Project : Herbestemming Chassékazerne Breda

Referentie : NM/M18 123.806

Datum : 14 januari 2020

Onderwerp : **Chassékazerne Breda, reactie K+ opmerkingen brandweer**

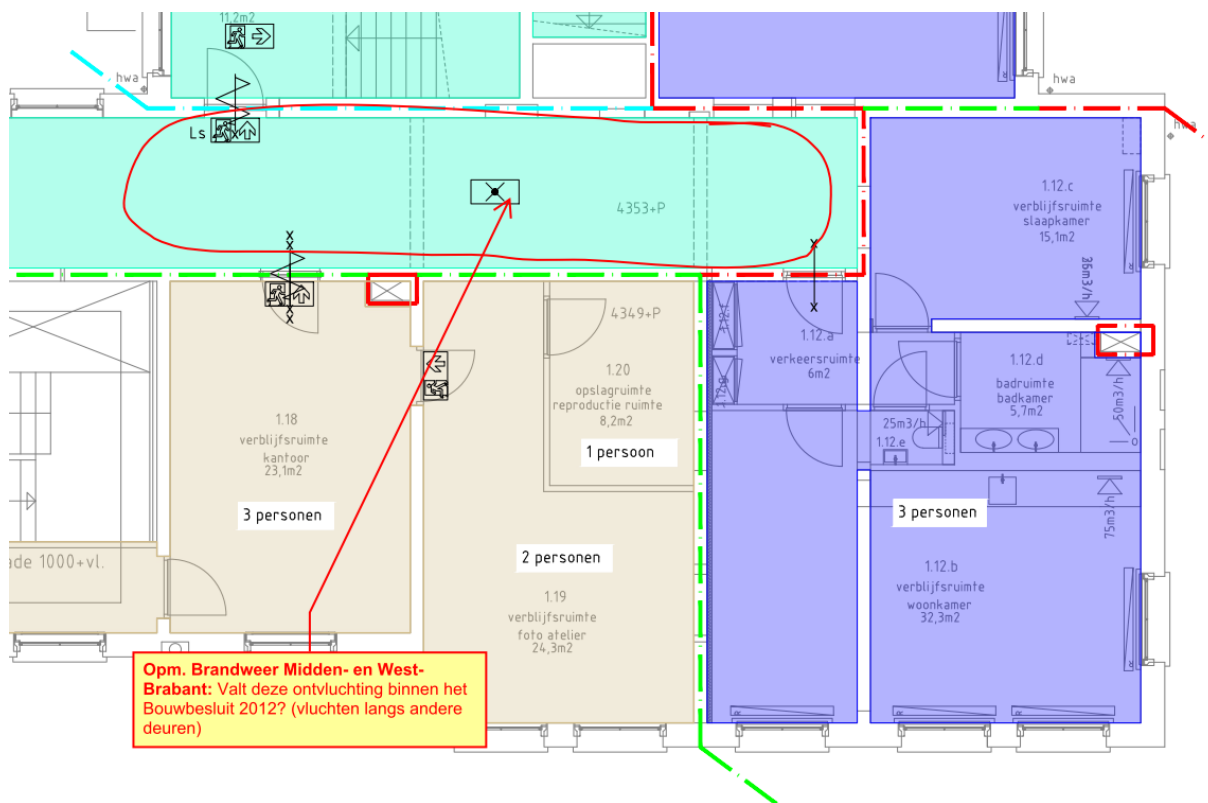
Reactie K+: De spiltrappen zijn opgemeten door de aannemer. Zie de navolgende maatvoering.

- breedte van de spiltrap is 0,8 m;
- aantrede tpv de klimlijn 0,18 m;
- hoogte van een optrede 0,19 m;
- afstand van de klimlijn tot de zijkant van de trap 0,24 m;
- afmeting aangrenzend bordes = 0,88 x 2,5 m;
- hoogte leuning vanaf traptrede tot leuning 0,87 m.

Hiermee wordt voldaan aan de eisen conform bestaande bouw Bouwbesluit 2012.
